合併浄化槽の基礎底版の設計が適切でなかったもの

部	局	等	補助事業者等	間接補助事業者等	補助事業等	年 度	事 業 費	左に対する国庫補助金等交付額	不当と認める事業費	不当と認める国庫補助金等相当額
							千円	千円	千円	千円
(223)	北 陸 農 政 局	石 川 県	羽咋郡志賀町	村づくり交付金	20、21	113,593	53,074	69,422	34,711	
			(事業主体)

この交付金事業は、志賀町が、二所宮地内において、污水处理施設を新設するため、し尿と生活雑排水とを併せて処理する浄化槽(以下「合併浄化槽」という。)の設置等を実施したものである。合併浄化槽は、地中に配置した2列の基礎杭の上に鉄筋コンクリート構造の底版(長辺方向42.8m、短辺方向4.1m、厚さ35cm。以下「基礎底版」という。)を築造し、その上にガラス繊維強化プラスチック製の原水ポンプ槽1基、流量調整槽2基、沈殿槽3基等を設置した後、土砂で埋め戻すなどしたものである(参考図参照)。

合併浄化槽概念図

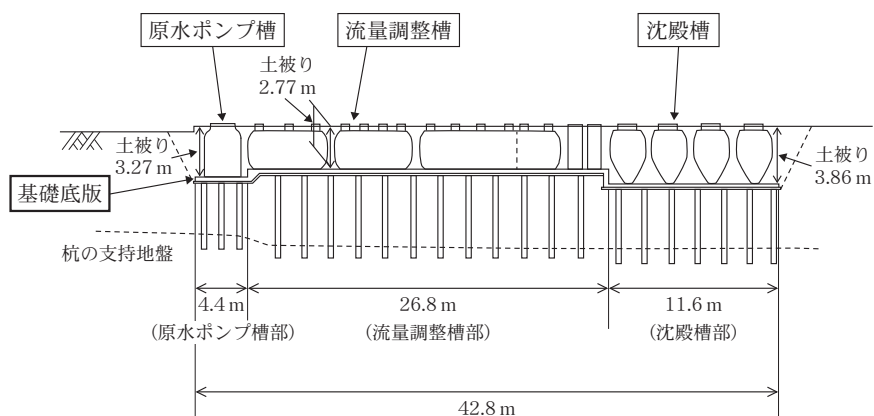
そして、同町は、基礎底版に作用する荷重について、埋戻土及び基礎底版の重量は基礎底版が地盤に直接接しているため地盤反力^(注1)と相殺される^(注1)として、合併浄化槽と汚水の重量のみを考慮して、基礎底版の設計を行っていた。その結果、基礎底版に配置する主鉄筋については、長辺方向及び短辺方向に径13mmの鉄筋をそれぞれ20cm間隔で基礎底版の上面側と下面側に配置することとし、これにより施工していた。

しかし、農業集落排水施設設計指針(農業集落排水事業諸基準等作成全国検討委員会編集)等によれば、杭基礎の場合、地盤の沈下により基礎底版と地盤の間に空隙が生ずるおそれがあるとされていることから、地盤に直接接しているため地盤反力と相殺される^(注1)としていた埋戻土及び基礎底版の重量についても、基礎底版に作用する荷重として考慮して設計すべきであった。

そこで、本件基礎底版について、埋戻土及び基礎底版の重量を荷重として考慮するなどして応力計算を行ったところ、基礎底版の下面側の主鉄筋に生ずる引張応力度は、原水ポンプ槽部、流量調整槽部及び沈殿槽部の短辺方向の中央で、それぞれ336.0N/mm²、273.9N/mm²及び349.1N/mm²となり、許容引張^(注2)応力度157N/mm²を大幅に上回っていて、応力計算上安全とされる範囲に収まっていなかった。

したがって、本件基礎底版は設計が適切でなかったため、基礎底版及びこれに設置された合併浄化槽等(これらの工事費相当額計69,422,928円)は所要の安全度が確保されていない状態になっており、これに係る交付金相当額34,711,464円が不当と認められる。
